## 構造計算適合性判定における指摘事項の事例等について

本指摘事項の事例等は、平成 19 年に構造計算適合性判定（以下「構造適判」という）業務を開始した際に両部会で共同作成したものであり、この度 5 回目の改訂を行いました。

## 構造計算書、構造図等に関する指摘事項の事例

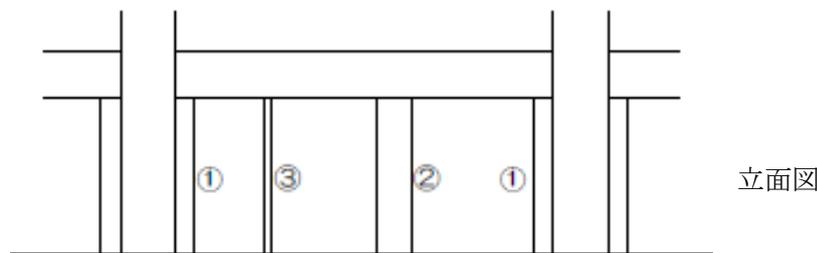
6) 部材の剛度増大率・剛性低下率や剛域を設定しているが、設定根拠が明示されていない。  
 (例えば、鉄骨造で床の合成効果を考慮しているにもかかわらず、完全合成ばり、不完全合成ばりの検討がなされていない等)

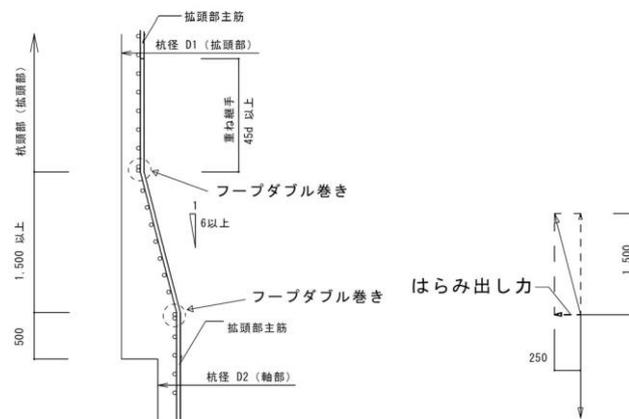
5) くい基礎で、くいから基礎ばりへの応力伝達の設計等が明示されていない。

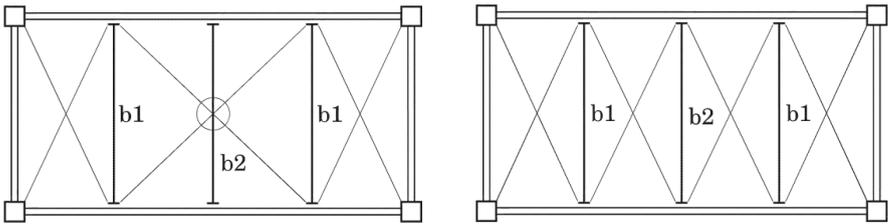
- 25 1) 片持ち形式の小はり端部剛接部の位置、詳細等が明示されていない。若しくは接合方法の安全性が確認できない。 [★]
- 30 2) 補剛材として用いている部材のガセットプレートの形状、ボルトの配置が表記されていない。 [★]

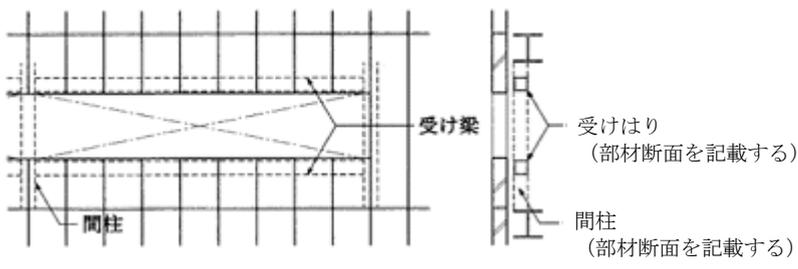
- 35 1) 鉛直ブレースが構造芯に対し平面的あるいは立面的に大きく偏心して取り付けられているにもかかわらず、有効な補強や検討がなされていない。(露出形柱脚を含む) [★]
- 40 2) 角形鋼管柱に鉛直ブレースを接合する場合、柱ウェブへのガセットプレート取り付け部がT形の板要素となり、柱ウェブが面外曲げを受けるにもかかわらず、有効な補強や検討がなされていない。 [★]
- 45 3) 水平ブレースの柱やはりへの取り付け位置(縦・横方向共)が記載されていない。 [★★]
